スクラム失敗事象におけるホウ酸投入の措置について

令和2年10月6日
日本原子力研究開発機構
原子力科学研究所

【R2.9.28 審査会合コメント】

《ホウ酸投入の前提条件》

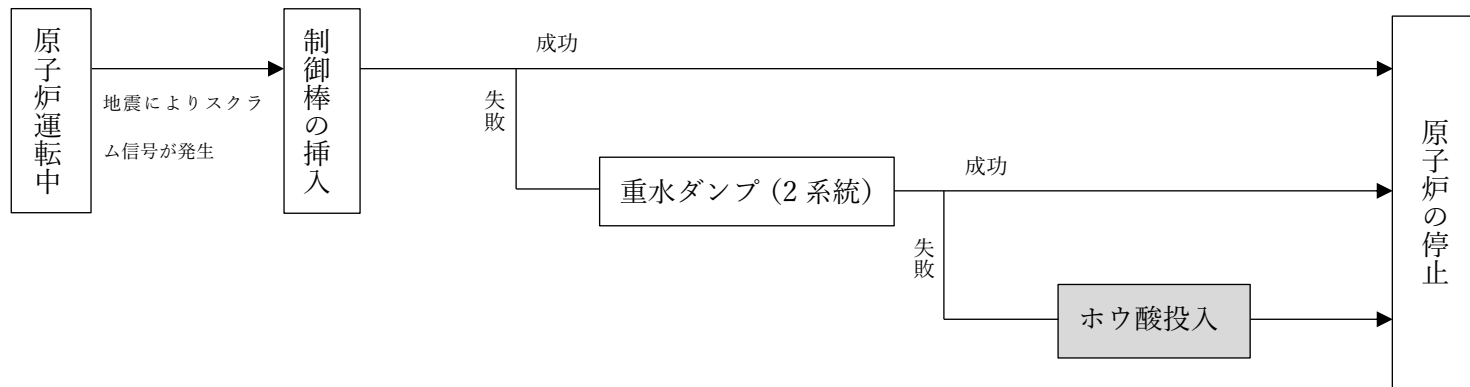
BDBA 時のホウ酸投入について、想定条件を明確にし、作業を行う前提条件を示すこと。
また、事象発生時にこれらの条件・状況を確認する方法を示すこと。

前述のとおり、原子炉を未臨界とし燃料の損傷を防止するためのホウ酸投入の前提条件は、以下のようになる。

- ・ 制御棒の挿入及び重水ダンプが完全に行われず、原子炉の出力が維持又は出力の低下が小さい
- ・ 強制循環冷却が維持され、燃料の健全性が維持されていること
